咨询处理 - 硬件咨询 #2803

粤港澳王莹-定制镜片-4个

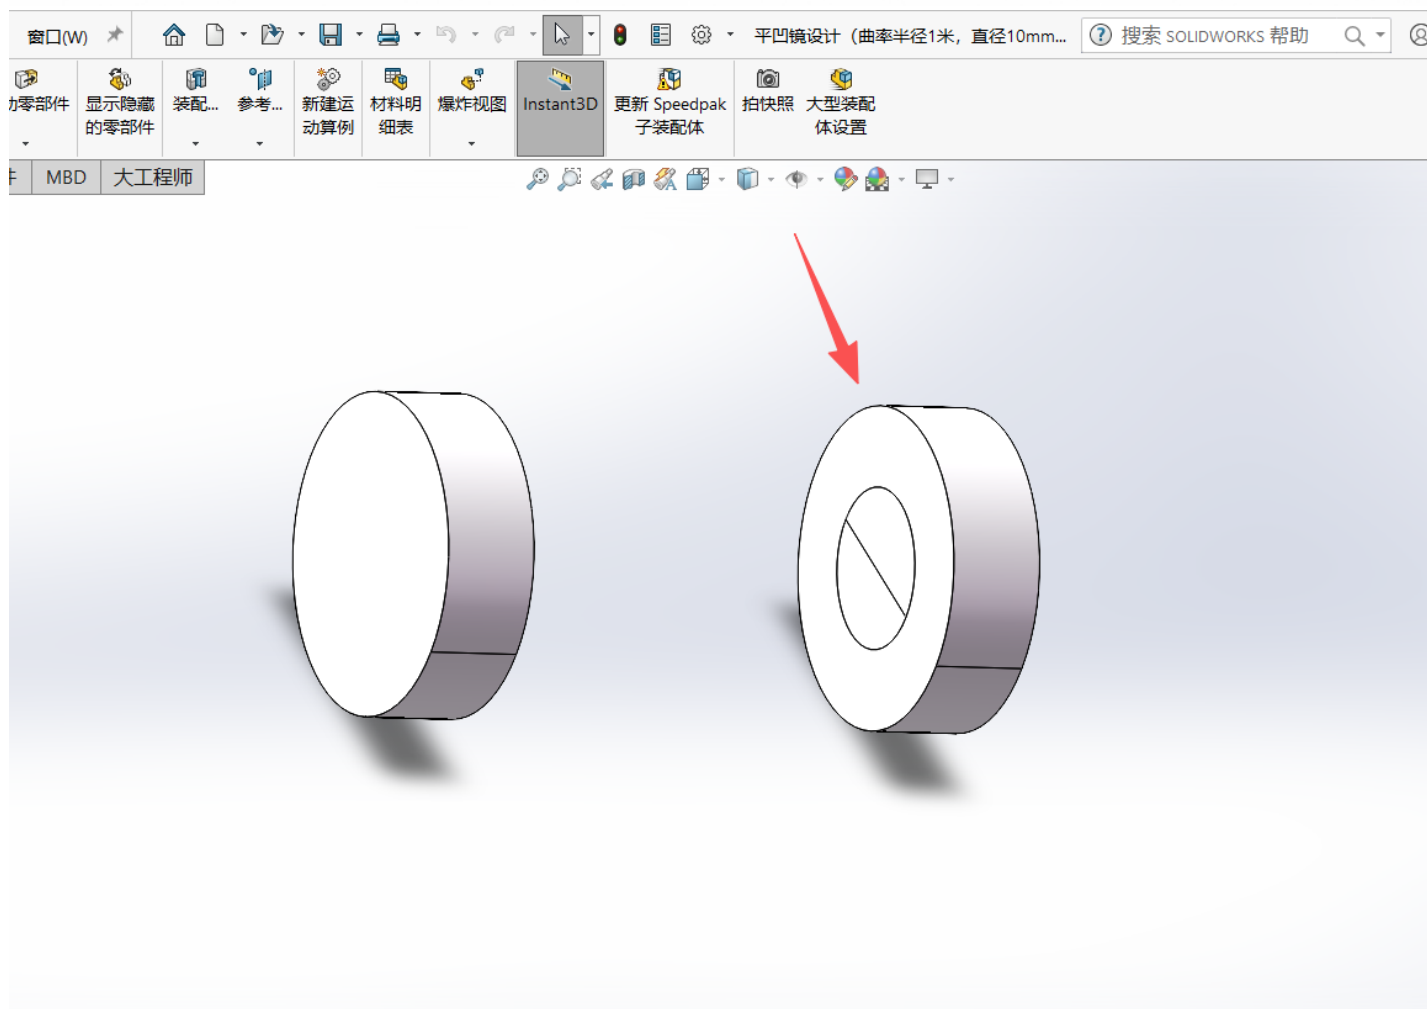
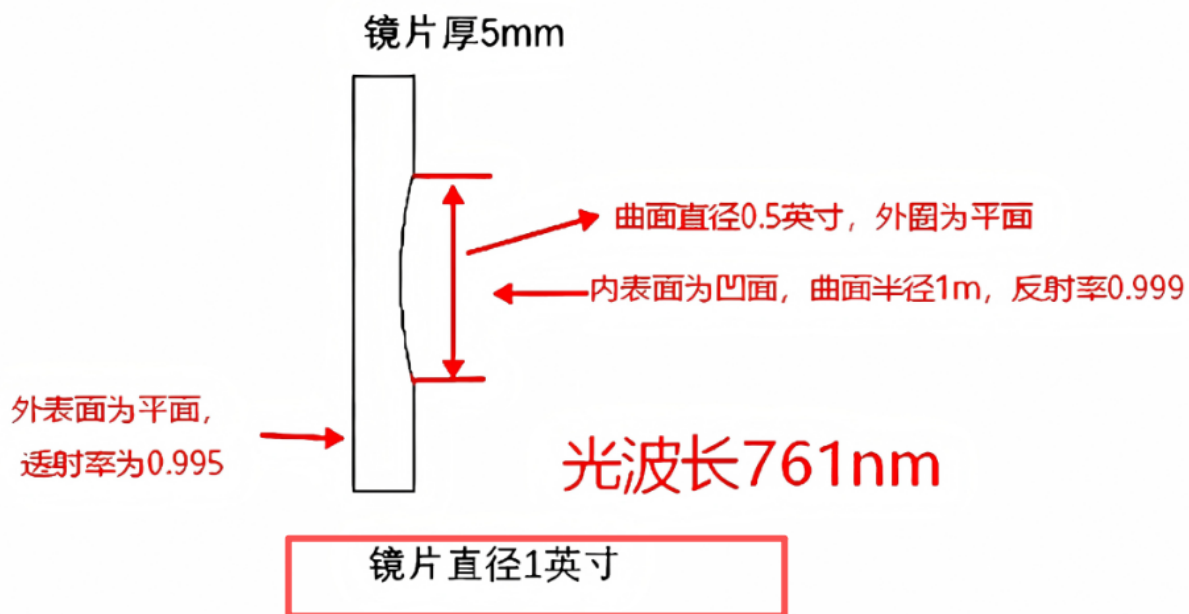
- 1.三维模型上有两个镜片，镜片1是个平平镜片，直径10mm，厚度2.99mm；镜片2是直径10mm，曲面直径5mm，厚度3mm。见图2，这个是搞错了吗？
- 2.图片上写着镜片直径1英寸，曲面直径0.5英寸，厚度5mm；三维模型上的尺寸直径10mm，曲面直径5mm，厚度3mm。尺寸对不上，按哪个来？

按照图片来。
